Werfverslag 31

Vergadering van 04/05/2018

2807.15.STR

betreft.: **Gevelrenovatie**
projectlocatie: Zeedijk 341, 8430 Middelkerke

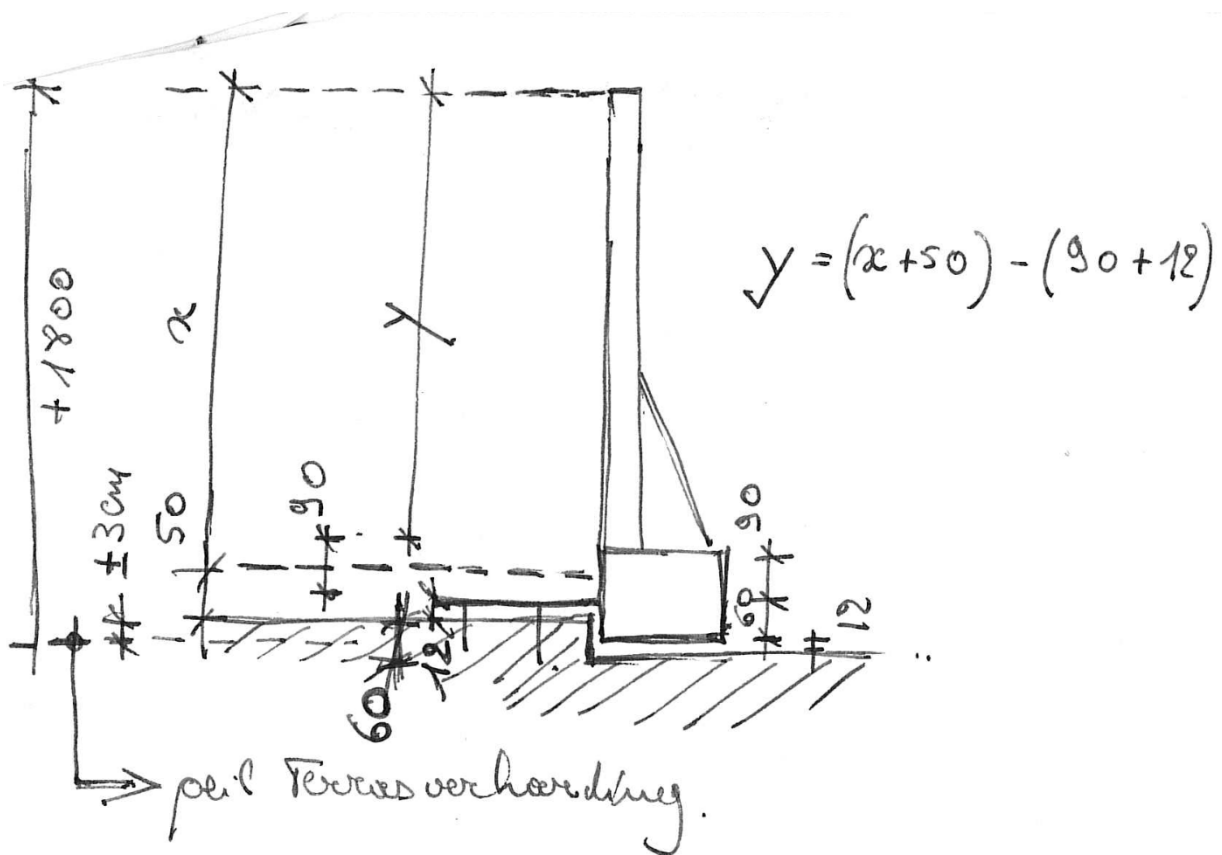
1. Consoles links en rechts: plaat waartegen de balk horizontaal wordt bevestigd aan de zijde van de dijk in plaats van de zijde terras.
2. Middenbevestiging aanpassen: centrale, dwarse betonbalk komt 6 cm hoger dan de langpositie, waarop de constructie onder de balustrade komt te liggen.
3. Spannende maat voor het tussenscherm: 3075 mm.
4. Tussenscherm: 5 cm boven de centrale betonbalk plaatsen.

De steun voor het tussenscherm dient even hoog te komen als het tussenscherm. De exacte uitvoeringsmaat x, dient nog doorgegeven te worden.

Principe opbouw detail :

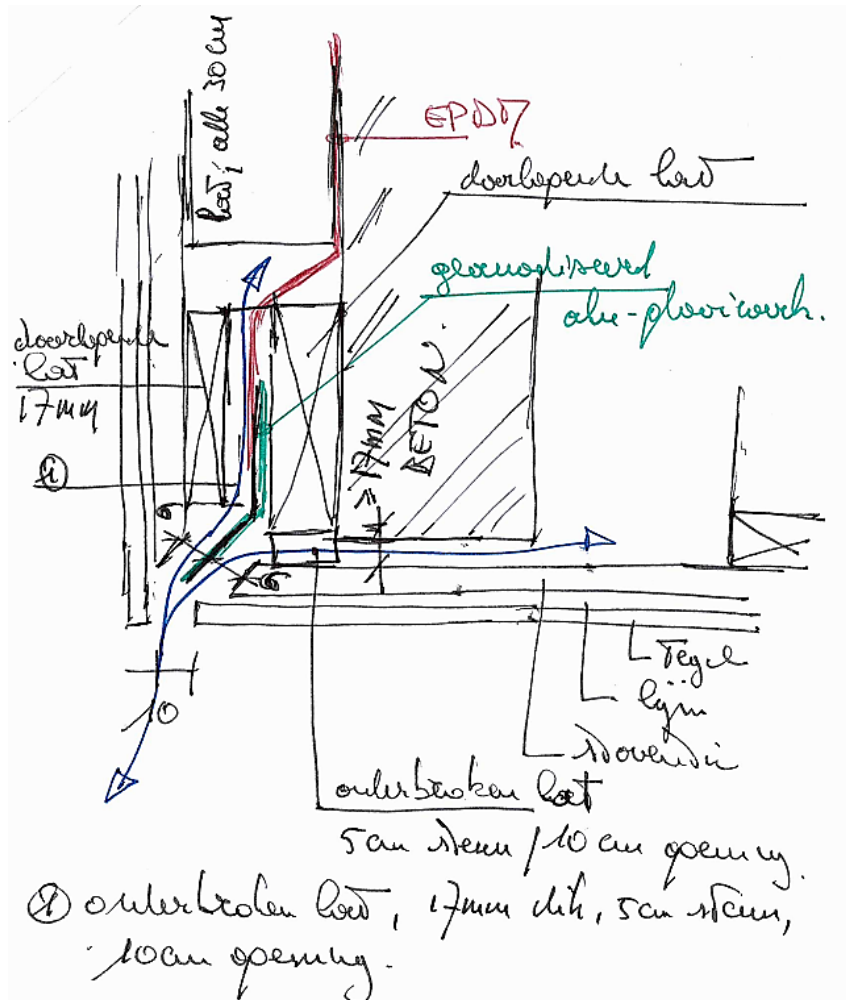
6. Tegen volgende week dienen alle:
 - technische fiches volledig te zijn;
 - details volledig te zijn.
7. Details hoek balkonbekleding dient te zorgen voor de ventilatie van het plafond en het balkonfront + drainage van het water ter hoogte van het balkonfront.
